BIJLAGE: NOTA ZIENSWIJZEN

Datum : 3 december 2018
Onderwerp : Samenvatting en reactie op ontvangen zienswijzen
Inzake : Ontwerpbesluit hogere waarden Wet geluidhinder
Locatie : N346 Schakel Achterhoek – A1
Nieuwe weg en reconstructie
Zaaknummer ODRN : W.Z15.021102.05

Afbeelding 1: uitsnelde geluidmodel behorend bij akoestisch onderzoek .

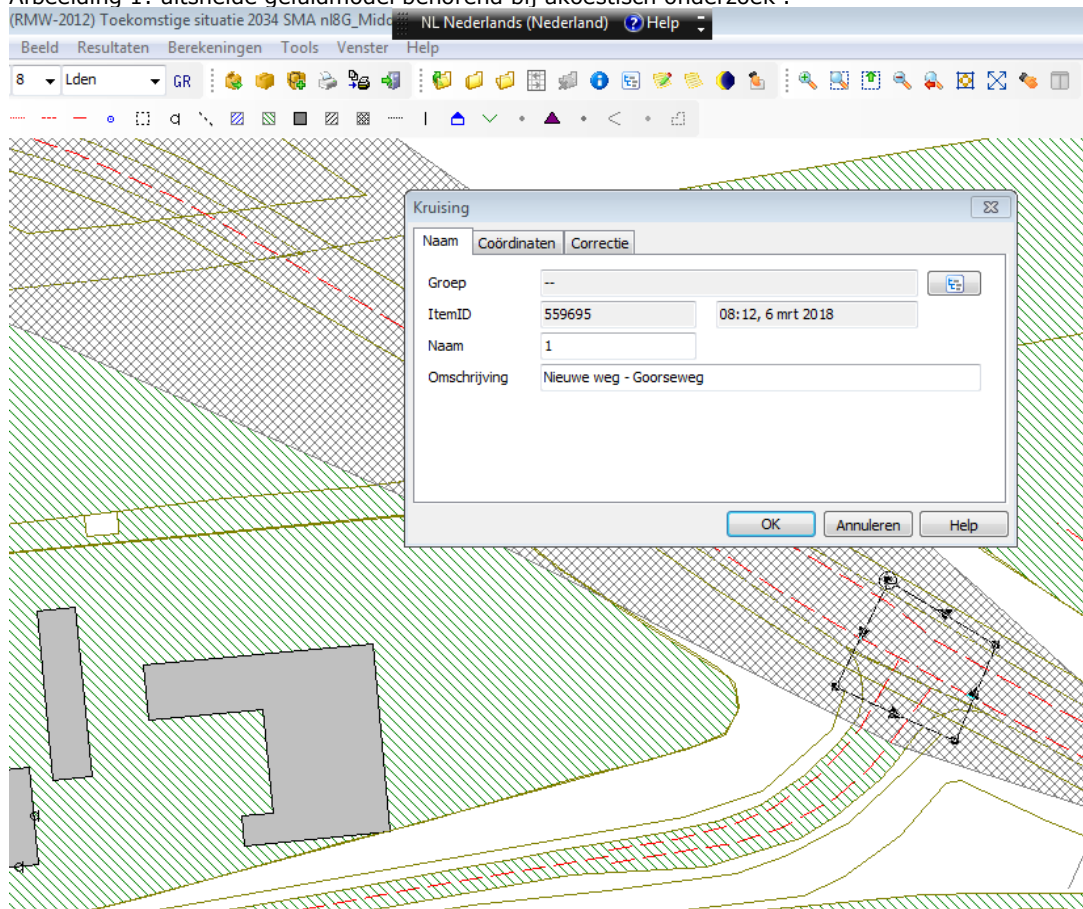
- j. *Volgens indieners is er onvoldoende rekening gehouden met remmend en optrekkend (vracht)verkeer dat afbuigt richting centrum. Er is geen rekening gehouden met extra geluid bij verkeersregelinstallatie (VRI) of rotonde. In het akoestisch onderzoek is uitgegaan van een ongeregelde kruising van de bestaande Goorseweg en de nieuwe weg. Er wordt geen rekening gehouden met de mogelijkheid van een VRI of rotonde. Indieners vinden het wenselijk dat dit wel gebeurt. Eerder is gesproken over een rotonde op deze locatie. Verder is niet duidelijk of rekening is gehouden met hoogteverschil, zowel de nieuwe weg als de huidige Goorseweg komen aanzienlijk hoger te liggen.*

Voor een geregelde kruising geldt inderdaad een optrektoeaslag. Onderstaande afbeelding geeft een gedeelte uit het gebruikte geluidmodel weer. Daarin blijkt dat er op de kruising Goorseweg / N346 een kruispunttoeslag conform Reken- en meetvoorschrift geluid 2012 toegepast is.

Bij het onderzoek is rekening gehouden met hoogteverschillen van het maaiveld en de hoogteligging van de ligging van de wegen, zoals in paragraaf 3.5 van het akoestisch onderzoek beschreven wordt.
